**Revisión de los estudios y diseños de las alcantarillas contempladas en la pavimentación de la vía terciaria entre las veredas la Pavita y Playas del Bojaba en el Municipio de Saravena, Departamento de Arauca.**

Informe de prácticas para optar al título de Ingeniero Civil

Universidad de Antioquia

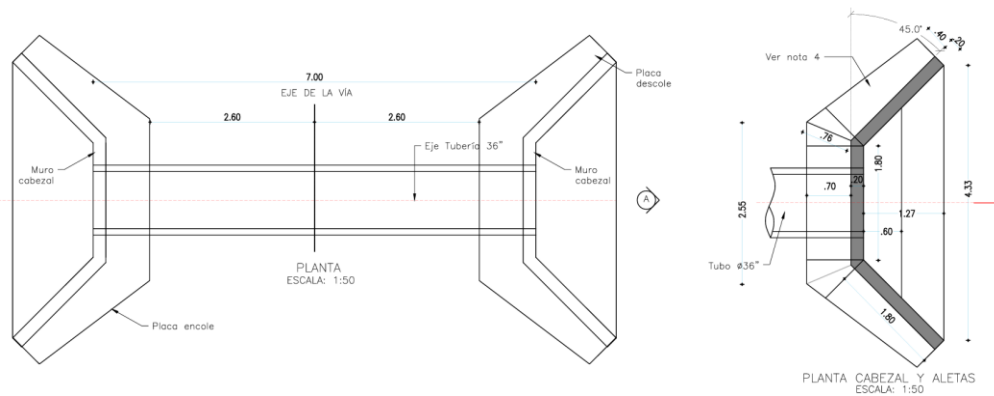
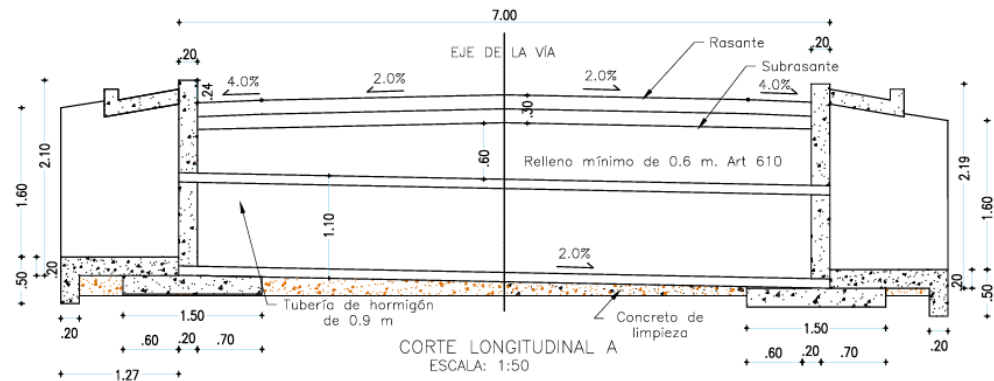
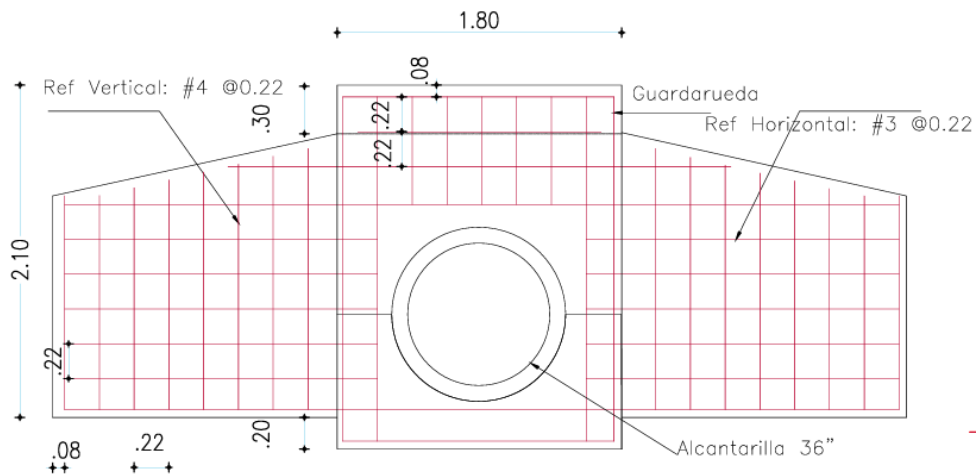
En la revisión de los planos de las estructuras auxiliares, como el muro pantalla y las aletas de las alcantarillas, se identificaron varias inconsistencias. En particular, se observó que, con la geometría empleada, las barras #4 para el refuerzo vertical tiene una separación de 12cm, en contraste con los 22cm especificados en los planos de detalle. Además, se identificaron inconsistencias respecto a las dimensiones de la base del muro pantalla en los cortes longitudinales.

**Figura 21.** Sección transversal de la alcantarilla ubicada en el K0+200

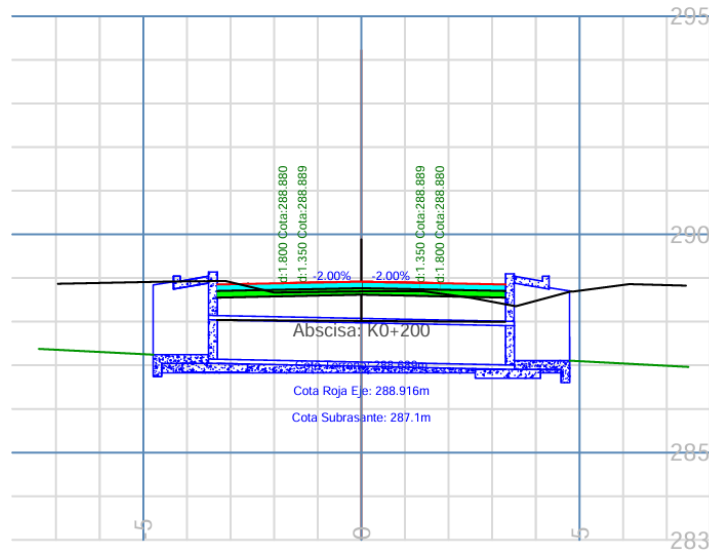
Para la alcantarilla ubicada en el K0+250 con una altura de lleno de 0.71 m desde la clave de la tubería hasta la rasante en el punto más crítico, se registró una Carga-D de 142,62 kg/m/cm por lo que se requiere una tubería Clase V.

**Figura 22.** Sección transversal de la alcantarilla ubicada en el K0+360

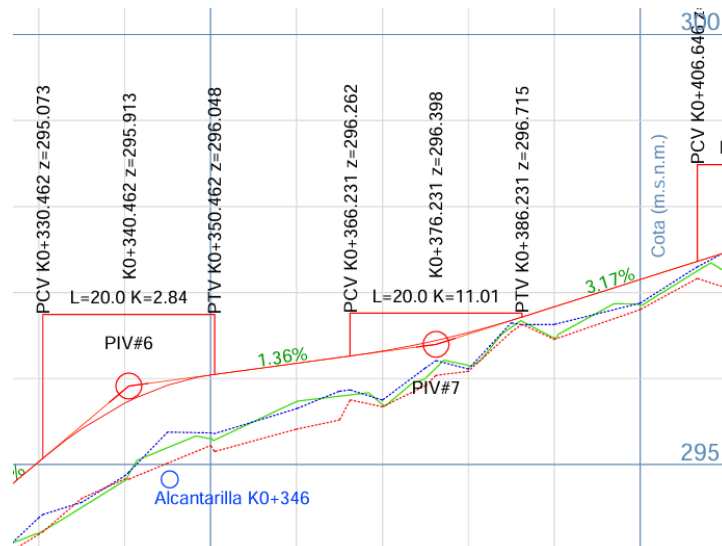
Para la alcantarilla ubicada en el K0+346 con una altura de lleno de 1,05 m desde la clave de la tubería hasta la rasante en el punto más crítico, se registró una Carga-D de 78,30 kg/m/cm por lo que se requiere una tubería Clase IV.

**Figura 23.** Sección transversal de la alcantarilla ubicada en el K0+650

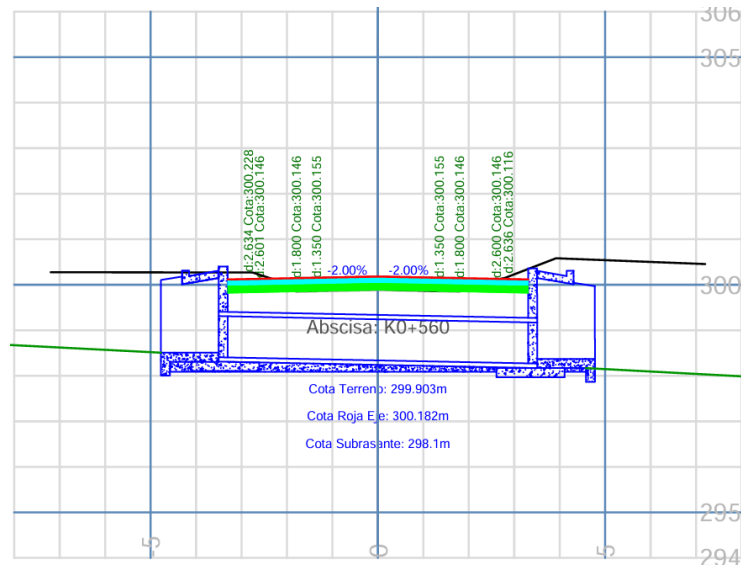
Para la alcantarilla ubicada en el K0+650 con una altura de lleno de 0,72 m desde la clave de la tubería hasta la rasante en el punto más crítico, se registró una Carga-D de 139,94 kg/m/cm por lo que se requiere una tubería Clase V.

**Figura 24.** Sección transversal de la alcantarilla ubicada en el K+860

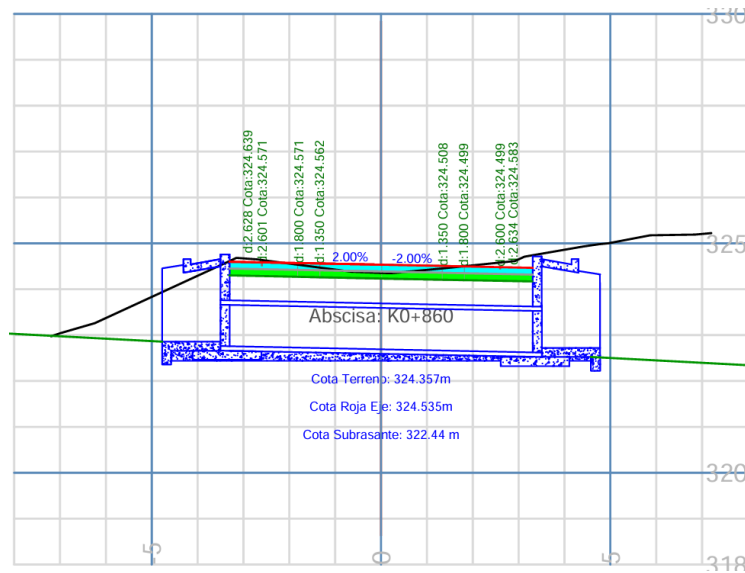
Para la alcantarilla ubicada en el K0+860 con una altura de lleno de 0,84 m desde la clave de la tubería hasta la rasante en el punto más crítico, se registró una Carga-D de 109,27 kg/m/cm por lo que se requiere una tubería Clase V.
